3号機 原子炉再循環系配管等の点検計画」の変更について

平成 18 年 7 月 20 日

平成 15 年 5 月 16 日付けで原子力安全・保安院に提出した「炉心シュラウド及び原子炉再循環系配管等の点検計画（1）」のうち、3号機の原子炉再循環系配管等の点検計画を次のとおり変更し、本日（7月20日）、同院に提出しましたので、お知らせします。

浜岡 3 号機 原子炉再循環系配管図

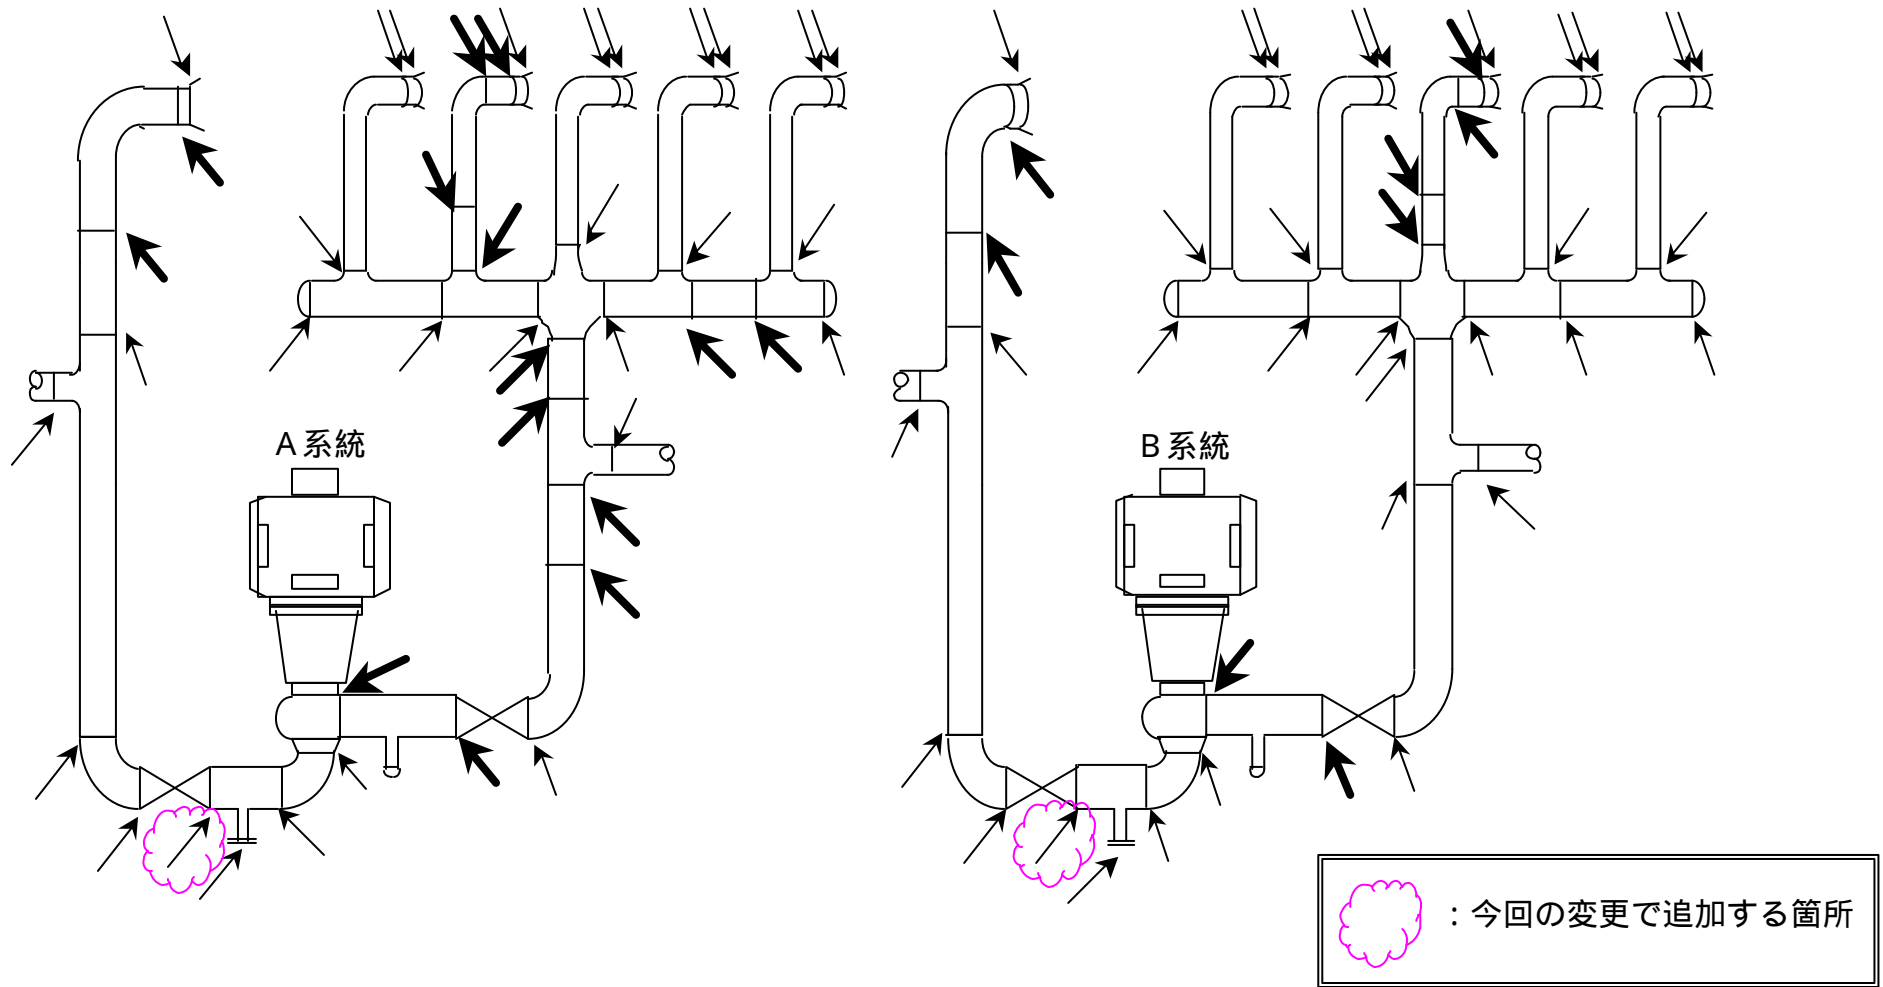
ジェットポンプ計装管台とシールドビルの溶接部 2 箇所も検査計画対象となっていますが、図には記載されていません。
その内 1 箇所については今回の点検計画の変更 (供用期間中検査の実施時期の変更) 対象となっています。
